OPINIA NR 1519/2009

KOORDYNACJI USYTUOWANIA PROJEKTOWANEGO UZBROJENIA TERENU

PRZEDMIOT KOORDYNACJI
zewnętrzne oświetlenie terenu.

LOKALIZACJA INWESTYCJI
Szczecin, ul.Niemcewicza-Kołątaja, dz.nr 8/33 [3009].

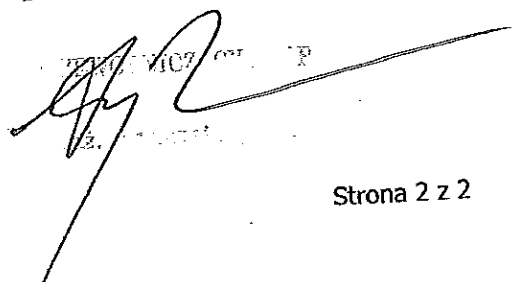
1. Zbliżenia, skrzyżowania z sieciami energetycznymi zabezpieczyć i wykonać zgodnie z obowiązującymi normami PN-76/E-05125 i PN-E-05100-1/98.
2. Przy zbliżeniu, kolizji z kablami energetycznymi prace ziemne prowadzić ręcznie z zachowaniem dużej ostrożności - kable zabezpieczyć zgodnie z PN-76/E-05125.
3. Przed rozpoczęciem prac należy ponownie sprawdzić w Rejonie Szczecin aktualny przebieg sieci energetycznych będących w zarządzie Enea Operator Sp. z o.o. , następnie wykonać przekopy próbne

- w celu ustalenia zgodności przebiegu sieci naniesionych na mapach ze stanem faktycznym.
4. Na 3 dni przed rozpoczęciem prac ziemnych należy powiadomić RE Szczecin.
 5. Uzgodniono w zakresie sieci energetycznych do 15kV włącznie.
 6. W przypadku gdy na obszarze objętym opracowaniem występują sieci o napięciu wyższym niż 15kV należy uzgodnić plansze koordynacyjną z odpowiednimi instytucjami zarządzającymi tymi sieciami.
 7. W przypadku zmiany przeznaczenia terenów, przez które przebiegają istniejące linie napowietrzne 0,4kV i 15kV należy dostosować obostrzenie ww. linii zgodnie z normą PN-E-05100-1/98 do nowego układu funkcjonalnego terenu.

Przy zbliżeniach i skrzyżowaniach z istniejącą siecią uzbrojenia podziemnego wykop należy wykonać ręcznie (z wyłączeniem przecisków sterowanych).
